Dotyczy postępowania o udzielenie zamówienia prowadzonego w trybie przetargu nieograniczonego na:

REWALORYZACJĘ PARKU BELZACKIEGO.

Działając na podstawie art. 38 ust. 2 ustawy z dnia 29 stycznia 2004 r. Prawo zamówień publicznych (Dz. U. z 2019 r., poz. 1843 ze zm.), zamawiający przekazuje poniżej wyjaśnienia do treści SIWZ:

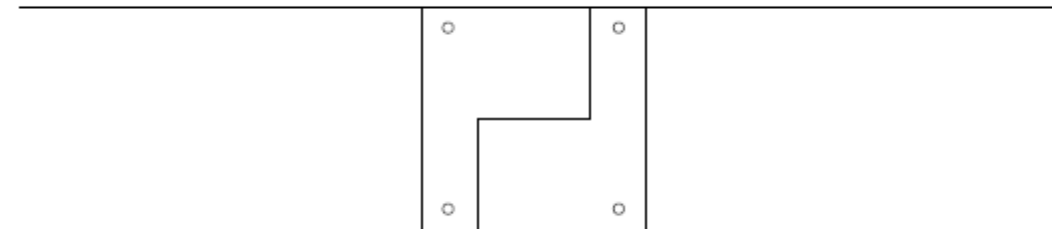
4.3. cyt." obrzeże drewniane połączone z nierdzewnym płaskownikiem" - prosimy o opublikowanie szczegółu tego rozwiązania, gdzie ma znajdować się płaskownik? jakie ma mieć wymiary? w jaki sposób obrzeże drewniane ma być łączone płaskownikiem?

Obrzeża drewniane złączone ze sobą połączeniem ciesielskim na zakładkę lub na skos (pod kątem 45 stopni) i dodatkowo wzmocnione płaskownikiem / łącznikiem ciesielskim: na zakładkę- 200x200x2

Na rysunku przedstawiono połączenie ciesielskie na zakładkę.

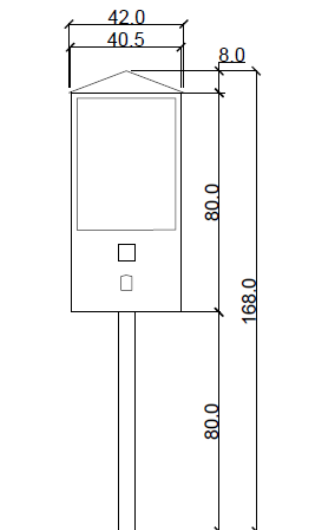
Wnioskujemy o uzupełnienie dokumentacji o opis i rysunki technicznej dotyczą krat żeliwnych. Jaki wymiar ma mieć średnica wewnętrzna otworu na pień drzew w kratkach żeliwnych?

W projekcie wskazano drzewa, przy których konieczny jest montaż kraty: nr inwentarzowy 47, 153, 228, 497. Wielkość wewnętrznego otworu kraty żeliwnej powinna być większa wskazanych pierśnic o 70 cm (po 35 cm od pnia drzewa). Na rysunku przedstawiono kratę dla drzewa o pierśnicy 39 cm. Możliwe są odstępstwa wielkościowe i technologiczne gwarantujące produkty równoważne z przedstawionymi w projekcie z tolerancją wielkościową $\pm 5\%$, materiały nie gorsze jakościowo.
